Ayuntamiento de Santacara

Plan General Municipal

**MODIFICACIONES AL PROYECTO APROBADO PROVISIONALMENTE
PARA SU APROBACIÓN DEFINITIVA**

AGOSTO DE 2025

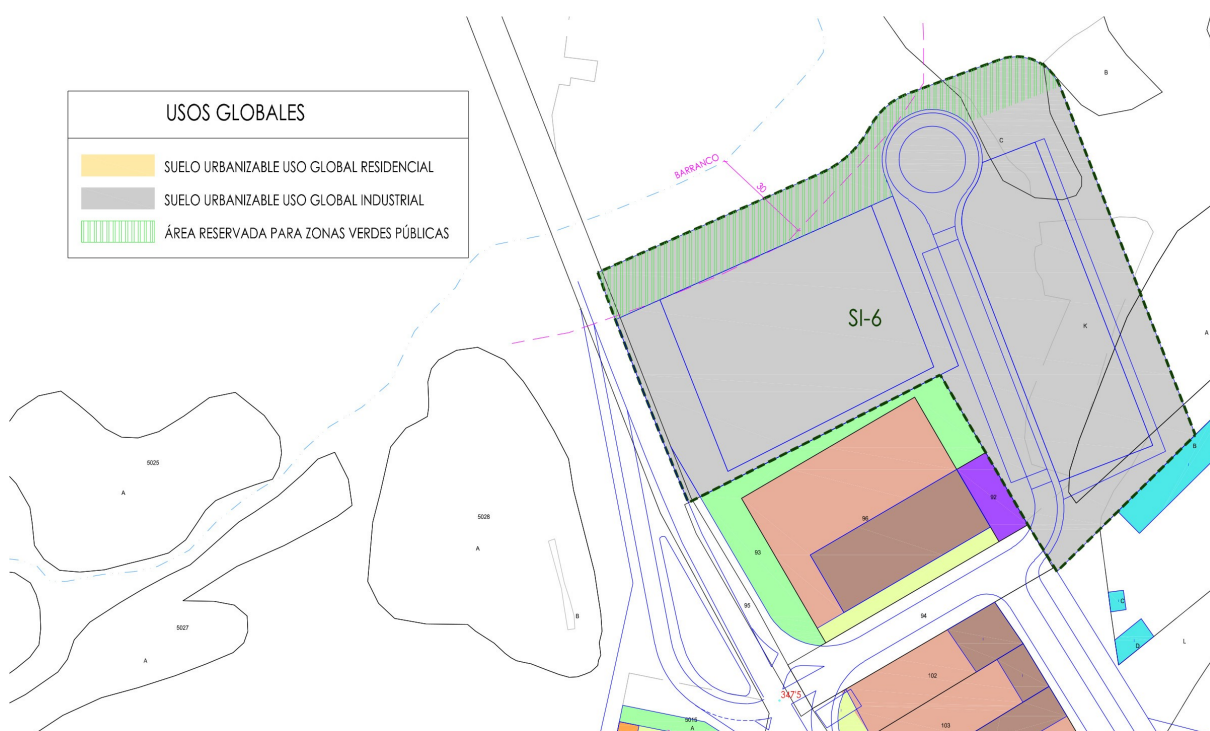
SI-6. Se debe presentar una propuesta de rediseño para el Sector SI-6 y su rotonda que posibilite la conservación de la mayor parte del cauce del barranco, los pastizales y arbolado de sus márgenes (se recomienda que, tomando como eje el cauce, se delimite una banda de protección mínima de 30 m).

Variante. Se debe aclarar si el nuevo vial mantiene una distancia de protección al barranco (se recomienda un mínimo de 35 m desde eje del mismo) para evitar la afección a la vegetación en el tramo final.

Pinar de pino carrasco y propuesta residencial. Se debe presentar una propuesta que posibilite la conservación de al menos una parte del pinar existente al norte de las instalaciones deportivas (parcialmente queda englobado en la propuesta residencial del Sector SR-5).

En el informe al PUM de la Sección de Impacto Ambiental de fecha 10/5/23 no se requería la reducción del ámbito del sector SI-6 o su traslado a nueva localización. Únicamente, que las zonas verdes incorporarán plantaciones de carrascas, coscoja, aladierno, escambrón y enebro de la miera, alternando con macollas de esparto, ontina y tepes de *Brachypodium retusum*.

No obstante, se ha rectificado el ámbito y modificado el diseño del Sector SI-6, alejando las construcciones y la rotonda a una distancia mayor de 30 del eje del cauce del barranco. Se mantienen los parámetros de superficie del ámbito y edificabilidad. La franja norte del Sector será el área reservada para zonas verdes públicas, con el fin de mantener su vegetación natural y en la que se plantarán las especies señaladas:
